改善箇所説明図

基準不適合発生箇所

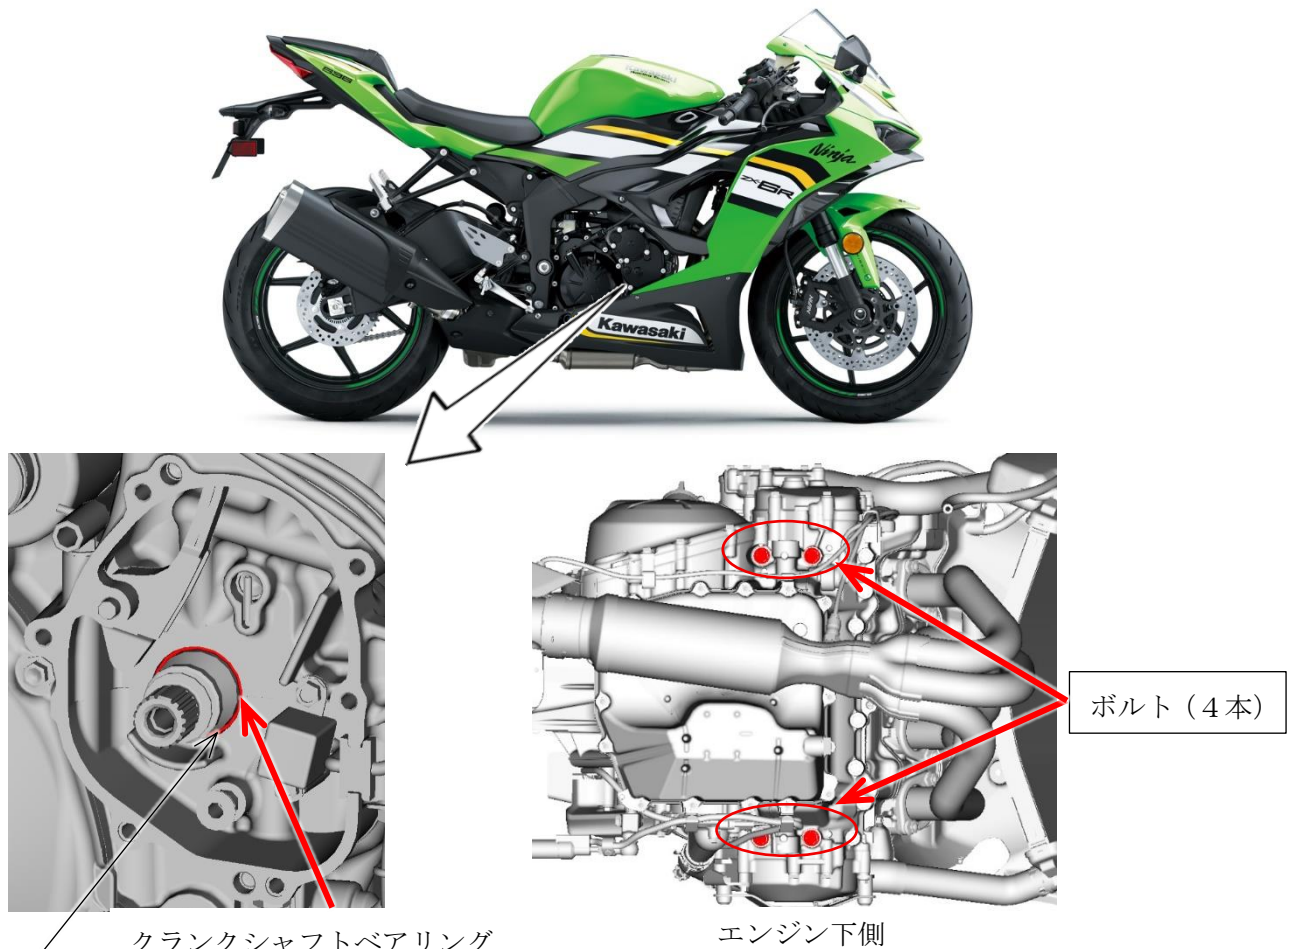
原動機のアッパークランクケースとロアクランクケースを締結するボルトにおいて、締め付け作業が不適切なため、過剰なトルクで締め付けたものがある。そのため、クランクシャフトベアリングとクランクシャフトの間に適正なオイルクリアランスが確保できず、最悪の場合、クランクシャフトベアリングが焼き付き、走行中にエンジンが停止するおそれがある。

未走行車両はクランクケース締め付けボルトを適正トルクで締め付ける。既走行車両はクランクシャフトベアリングを点検し、異常があれば修理し、異常がなければクランクケース締め付けボルトを適正トルクで締め付ける。
